## リコール届出一覧表

リコール届出日：平成31年3月15日

リコール届出番号	外-2799	リコール開始日	平成31年 3月 16日
届出者の氏名又は名称	ジャガー・ランドローバー・ジャパン 株式会社 代表取締役 ハンソン・マグナス・ユタカ	製作国：英国 製作者名：ジャガー・ランドローバー・リミテッド  問い合わせ先： ランドローバーお客様相談室 0120-922-992	
不具合の部位（部品名）	原動機（クランクシャフトプリーボルト）		
基準不適合状態にあると認める構造、装置又は性能の状況及びその原因	V型6気筒および8気筒エンジンにおいて、クランクシャフトプリーボルトの表面仕上げが不適切なため、当該ボルトの強度が不足しているものがある。そのため、走行振動等により当該ボルトが破損し、クランクシャフトプリーボルトが外れ、警告灯が点灯し、最悪の場合、走行不能になるおそれがある。		
改善措置の内容	全車両、クランクシャフトプリーボルトを良品と交換する。		
不具合件数	0件	事故の有無	無し
発見の動機	本国メーカーからの情報による。		
自動車使用者及び自動車分解整備事業者に周知させるための措置	<ul style="list-style-type: none"> <li>・使用者：電話又はダイレクトメールで通知する。</li> <li>・自動車分解整備事業者：対象車両が少数であり、全ての使用者を把握しているの で、機関誌等への掲載は行わない。</li> <li>・改善実施済車には、運転席側ドアロックストライカー付近に外-2799の ステッカーを貼付する。</li> </ul>

# 改善箇所説明図

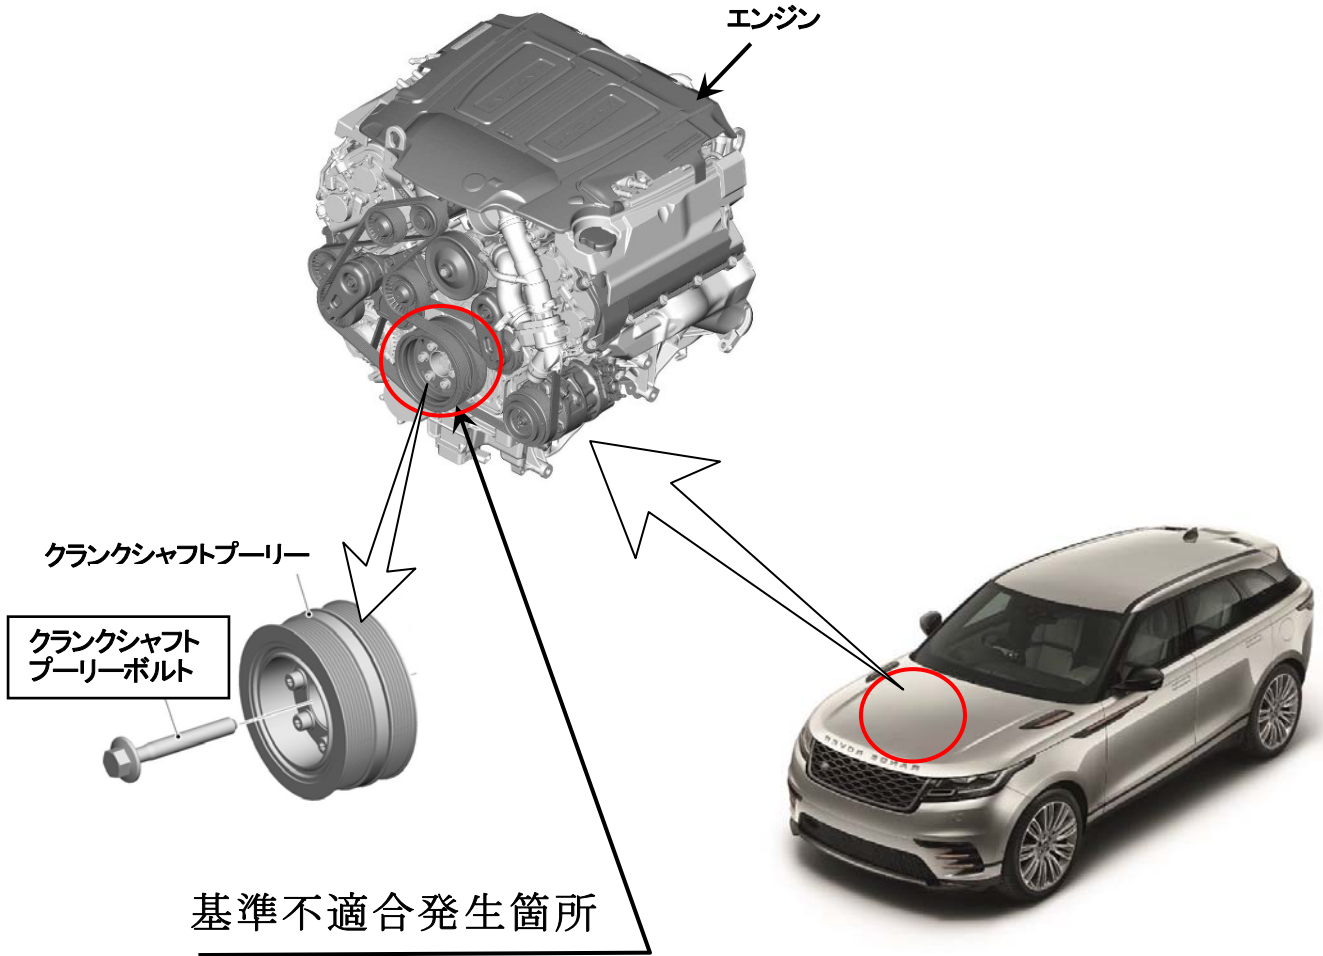
V型6気筒および8気筒エンジンにおいて、クランクシャフトプーリーボルトの表面仕上げが不適切なため、当該ボルトの強度が不足しているものがある。そのため、走行振動等により当該ボルトが破損し、クランクシャフトプーリーが外れ、警告灯が点灯し、最悪の場合、走行不能になるおそれがある。

全車両、クランクシャフトプーリー ボルトを良品と交換する。

識別：クランクシャフトプーリー ボルトに白ペイントを塗布する。
